## VERBALE CONFERENZA DEI SERVIZI DEL 12 FEBBRAIO 2015 6 MAR. 2015

## Predisposizione di bando pubblico per l'assegnazione delle arcate dei Murazzi

Figura 2 - Arcate 27-31

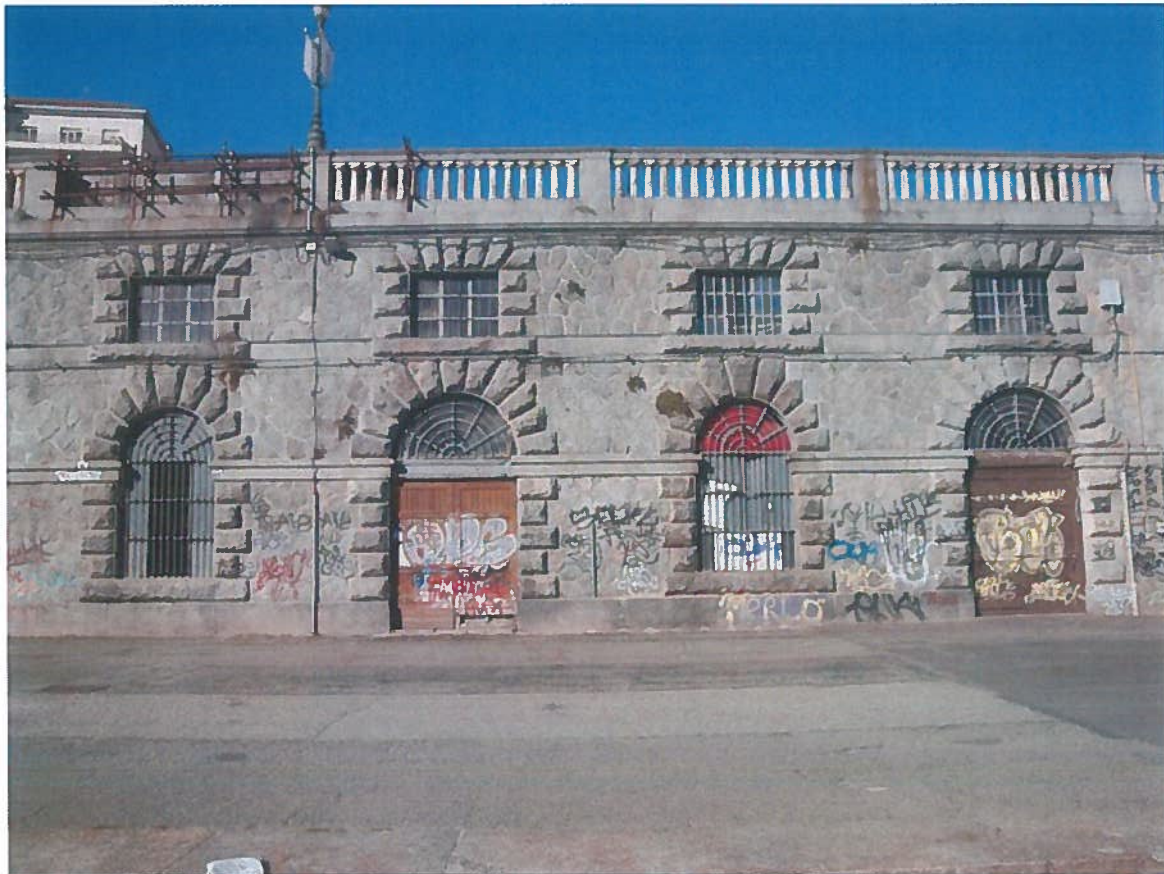
**ARGOMENTO 2 – AERAZIONE** - Per quanto riguarda l'aerazione il concessionario dovrà procedere ad una integrazione con apparecchi ad espansione diretta in pompe di calore acqua/aria come sintetizzato nel disegno 1 b (già allegato alla convocazione della conferenza dei servizi), con presa dell'aria esterna dal sopraluce delle porte/finestre ed espulsione aria di rinnovo dalle finestre superiori come da disegno 1 c (già allegato alla convocazione della conferenza dei servizi).

**ASL.:** chiede chiarimenti sull'altezza presunta per la presa d'aria. L'altezza deve, infatti, corrispondere a quanto previsto dalla norma UNI 10339. Evidenzia la necessità che l'espulsione d'aria non crei nocumento sia alla presa d'aria che alle persone che percorrono il marciapiede soprastante.

**Soprintendenza:** Considerato che l'aerazione sarà posizionata all'interno, dietro alle grate, e che, quindi, sarà poco percepibile dal camminamento posto più in basso, esprime parere positivo sulla fattibilità dell'intervento. Consiglia l'adozione di una colorazione consona che consenta di mitigare l'impatto.

**Edilizia Privata:** Chiede se la facciata subirà modifiche. Infatti se vi sono modifiche esterne occorre l'autorizzazione paesaggistica.

**Servizio Edifici Municipali:** La distanza tra presa d'aria e marciapiede è di circa 1 metro. E' già stata verificata la fattibilità con il progetto dello "Student Zone", realizzato sul lato destro di lungo Po Cadorna – arcate n. 30-38.

**Servizio Edifici Municipali:** Saranno percepibili unicamente le alette dietro le inferriate esistenti con adeguamento dei serramenti esterni.

**Servizio Edifici Municipali:** In ogni caso l'aerazione interna alle Arcate verrà realizzata dai singoli concessionari, perciò saranno questi a richiedere i vari pareri. Alla Città, in questa sede, interessa solo un parere in linea di massima sulla fattibilità del sistema ipotizzato.

Figura 6 - Umidità Arcate 43-45

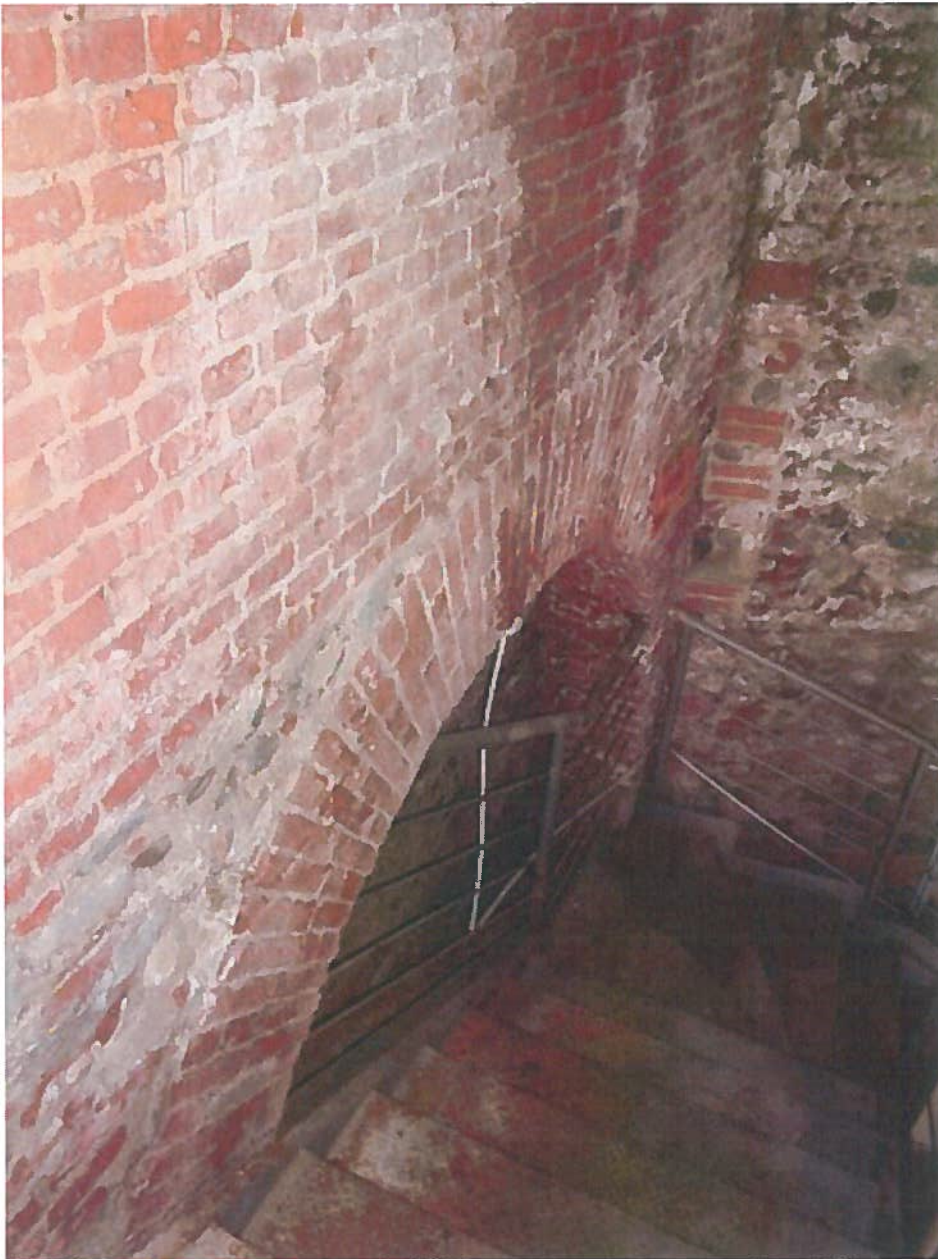
**ARGOMENTO 3 – MURATURE** - Come risulta dal disegno n. 2 (già allegato alla convocazione della conferenza dei servizi) si ipotizza la creazione di una intercapedine aerata di circa 30 cm. da realizzarsi con pareti idrorepellenti in modo da garantire il ricircolo dell'aria dalla base dell'intercapedine alla parte superiore con espulsione in facciata con ventola di estrazione canalizzata posizionata sui sopraluce delle finestre.

**ASL:** La soluzione proposta viene accettata. Per quanto riguarda le attività con somministrazione di alimenti e bevande, si precisa che i locali uso spogliatoi, bagni, cucina, nonché i locali per la preparazione dei cibi e deposito di alimenti dovranno avere pareti lavabili e lisce fino a due metri di altezza. In tali locali non sono, pertanto, idonei i teli, mentre vanno bene pareti in cartongesso.

**Soprintendenza:** Approva la soluzione con i teli. Poiché molti locali presentano contro terra pareti arcuate è importante che si mantenga la percezione dell'andamento, pertanto vanno bene i teli, ma la struttura di sostegno deve seguire il perimetro della parete. Non si condivide la soluzione mista con teli e cartongesso.
